浜岡原子力発電所4号炉 高経年化技術評価に係る審査コメント反映整理表  
(共通事項)

浜岡原子力発電所4号炉 高経年化技術評価に係る審査コメント反映整理表  
(低サイクル疲労)

浜岡原子力発電所4号炉 高経年化技術評価に係る審査コメント反映整理表  
(中性子照射脆化)

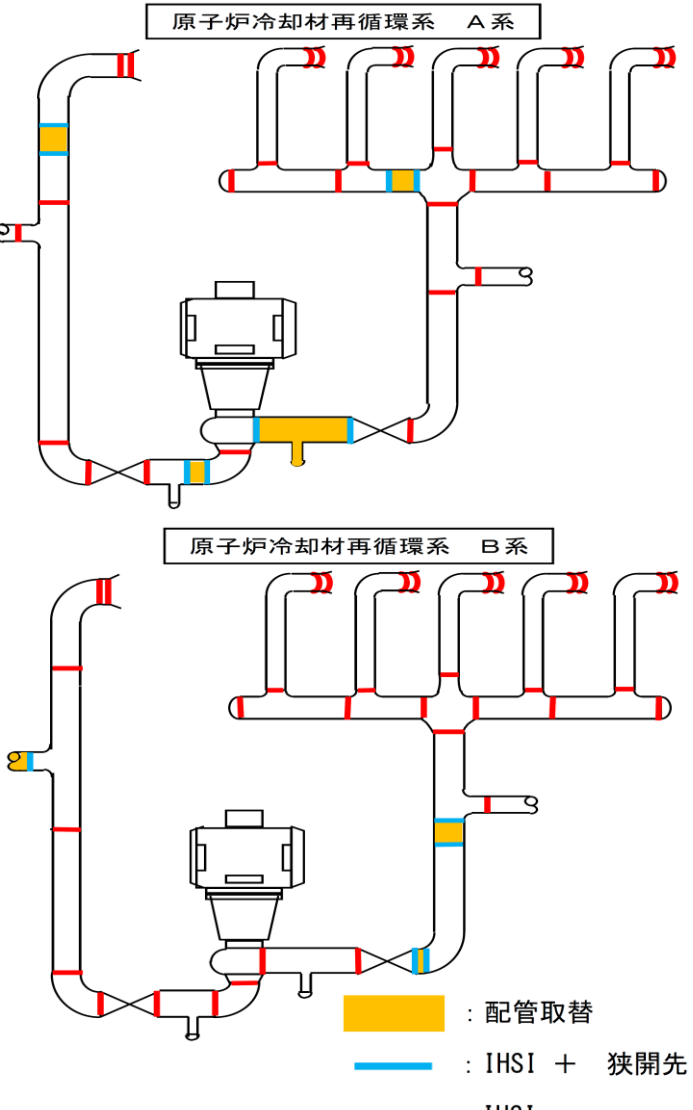
| No. | 日付     | 資料     | ページ | 質問・コメント内容   | コメント対応<br>(資料修正がある場合、<br>末尾( )内は修正ページ)  | 回答日        | 完了 |
|-----|--------|--------|-----|---|---|------------|----|
| 5   | 10月21日 | 補足説明資料 | 7   | 監視試験片は母材(胴板4)のものと推測される。胴板3では無く、胴板4で代表できることを関連温度を比較して説明すること。説明の際には、軸方向の中性子照射量の分布を用いて説明すること   | <p>化学成分(Cu, Ni等)の影響を考慮し、関連温度が厳しくなる胴板4を監視試験片の供試材に選定している。</p> <p>そのため、中性子照射量の分布は胴板3の位置に最大値があるが、胴板4を監視試験片の供試材にしている。</p> <p>(補足説明資料(中性子照射脆化)別紙3)</p>  | 2022年11月2日 |    |
